Název akce: <b>OPTIMALIZACE TRAŤOVÉHO ÚSEKU MSTĚTICE (MIMO) - PRAHA-VYSOČANY (VČETNĚ)</b>	Číslo smlouvy: <b>15 086 201</b>	
	Projektový stupeň: <b>PD</b>	
Část: ŽELEZNIČNÍ SVRŠEK A SPODEK  1. ÚSEK - MSTĚTICE (MIMO) - VÝH. SKÁLY (VČETNĚ)	Datum: <b>08/2016</b>	
	Číslo části: <b>E.1.1.1</b>	
Název přílohy:  <b>DOKLADY</b>	Měřítko: <b>-</b>	Počet formátů: <b>-</b>
	Číslo přílohy: <b>1.2</b>

# Seznam dokladů

<b>NÁZEV AKCE, PŘEDMĚT JEDNÁNÍ</b>	<b>Optimalizace traťového úseku Mstětice (mimo) – Praha-Vysočany (včetně)</b> vstupní porada
<b>DATUM</b>	28. dubna 2015
<b>MÍSTO</b>	SUDOP PRAHA, a.s., zasedací místnost č. 7
<b>ÚČASTNÍCI</b>	Dle prezenční listiny
<b>ZAZNAMENAL(A)</b>	viz text

## SCHÉMA SPOJEK NA ODBOČCE SKÁLY

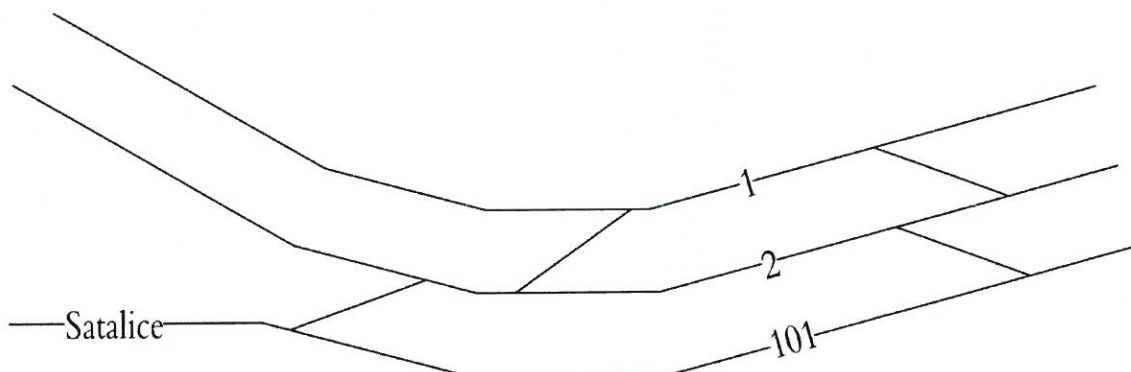
Na poradě byly předloženy varianty:

- 1) Oblouková spojka z transformovaných výhybek 1:14-760. Tato varianta by byla sice levnější, ale znamenala by nižší rychlost ( $V=60$  km/h) a ve výhybce vložené do koleje č.1 oblouk v odbočné větvi v opačném převýšení.
- 2) Oblouková spojka z transformovaných výhybek 1:18,5-1200-II. Tato varianta je dražší, ale umožňuje vyšší rychlost ( $V=80$  km/h) a obě výhybky jsou po transformaci jednostranné, takže s ohledem na převýšení v hlavní koleji je řešení vhodnější.

Byla vybrána varianta č. 2.

### Číslování kolejí:

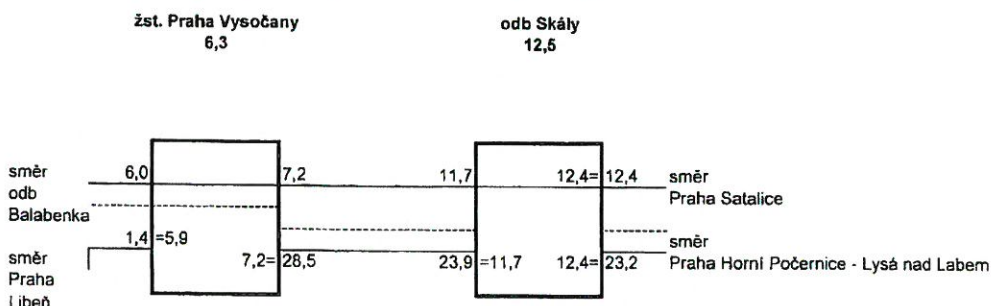
- nebude jedna trať s číslováním kolejí 1-0-2, ale souběh dvou tratí zpět s číslováním kolejí 1-2-101 (je to tedy návrat k tomu, co bylo v PD)
- ŽST Praha-Vysočany má mít očíslované koleje podle lysecké trati, tedy nikoliv 305-303-301-302-304-306, ale naopak 6-4-2-1-3-5 - tím na „pražském“ zhlaví bude navazovat 301. TK na 2. SK a 302. TK na 1. SK. (toto je opačně, než v PD).

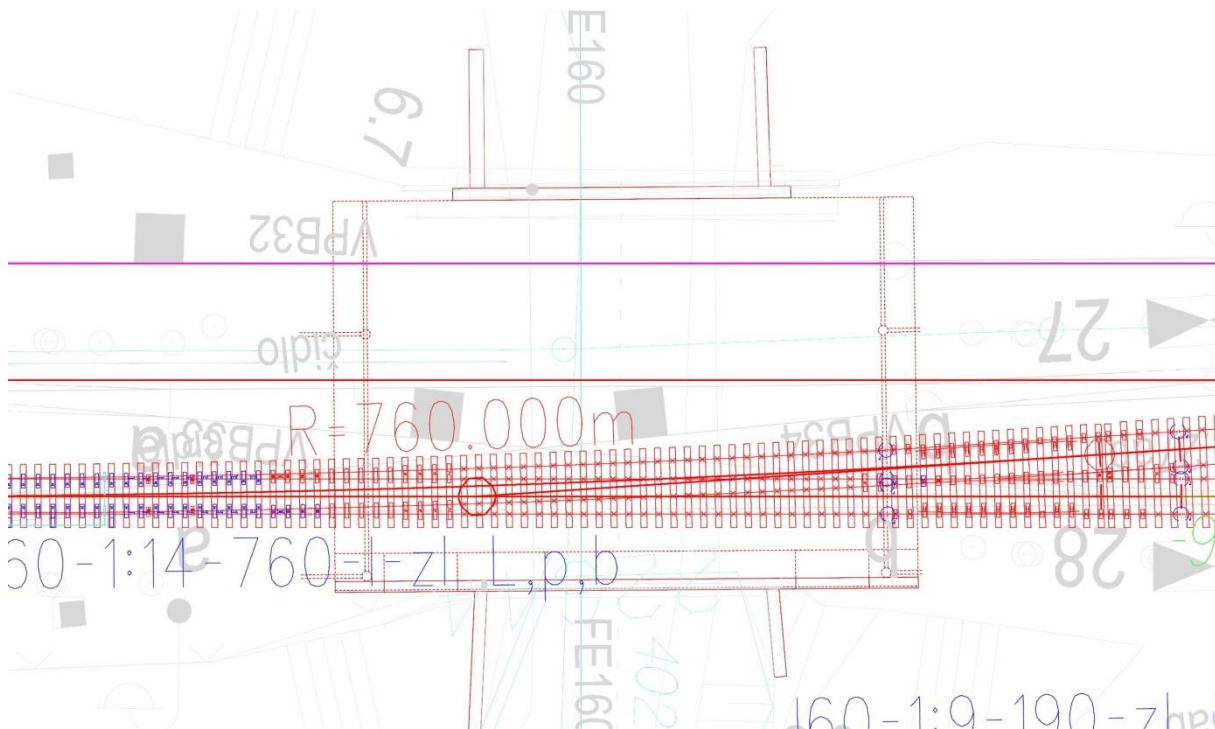
- 7) Za koncem výhybky č. 2 není dodržena vzdálenost mezi vzestupnicí a koncovým stykem dle ČSN 73 6360-1 čl. 8.4.3.

**Opraveno – viz přiložená situace a podrobnější popis v připomínkách č. 21-24 od ing. Fridricha**
